Revisietoetsing

Polder/bestek
Voorland Nummer Een
bestek ZL-5572

PZDT-M-09128 rev

bevolting Revisietoetsing Voorland Nummer Een ZL-5572

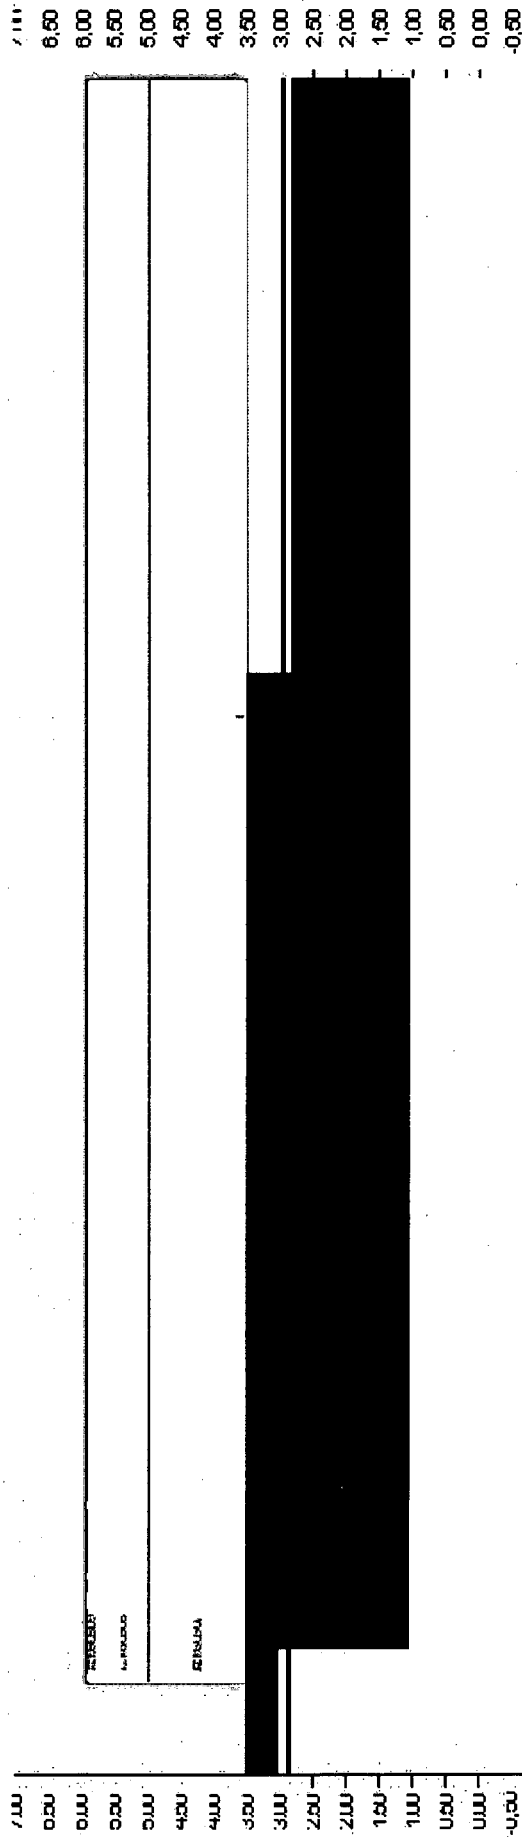
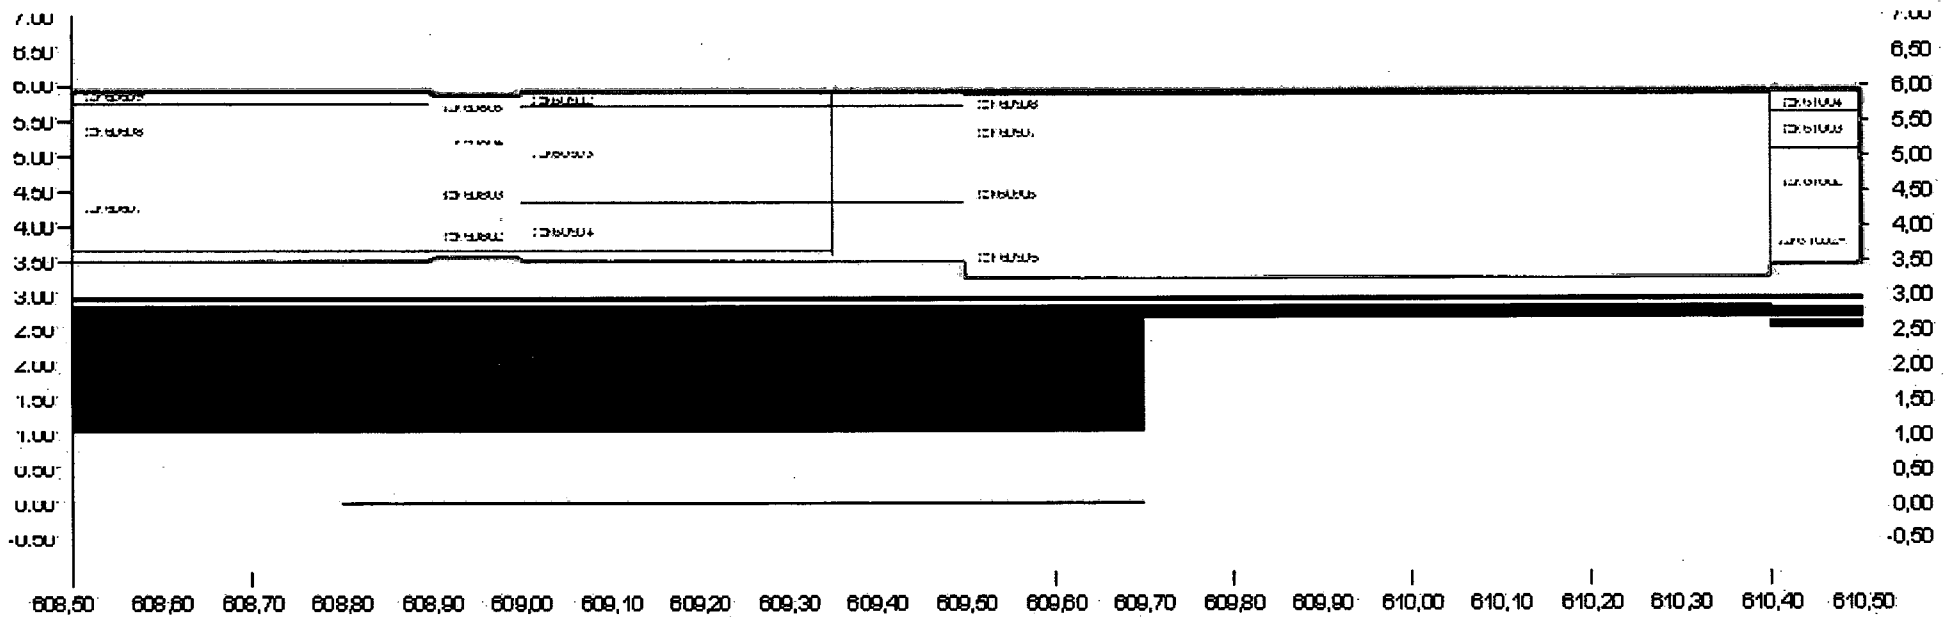
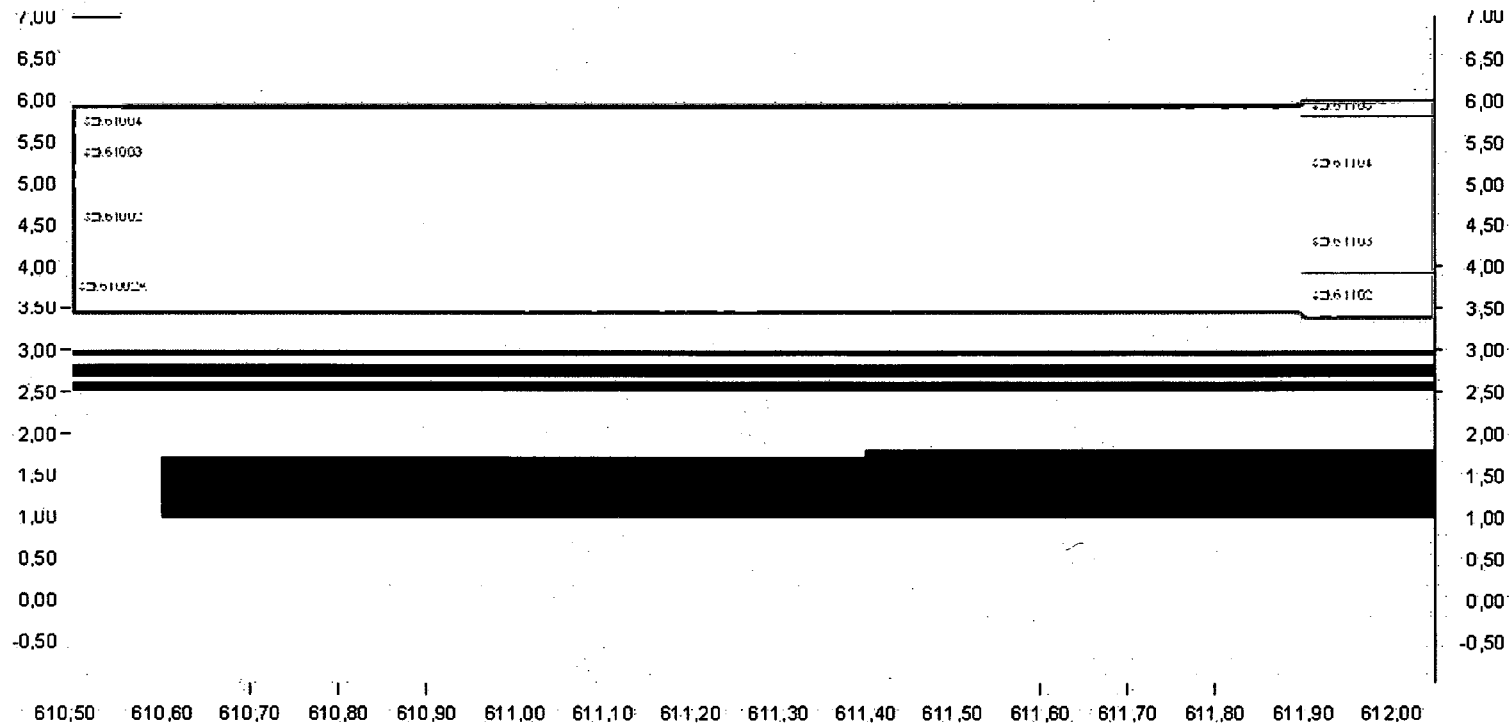
De nieuwe bekleding van de rand van het voorland (zwarte vlakken in bijlage) is niet beschouwd omdat ze geen onderdeel vormt van de primaire waterkering en alleen aangebracht is op verzoek van de beheerder.

De nieuwe bekleding op de primaire waterkering, zijnde de dijk achter het voorland, is volledig goed getoetst. Hiermee is het traject Voorland Nummer Een (ZL-5572) gereed voor overdracht aan de beheerder.
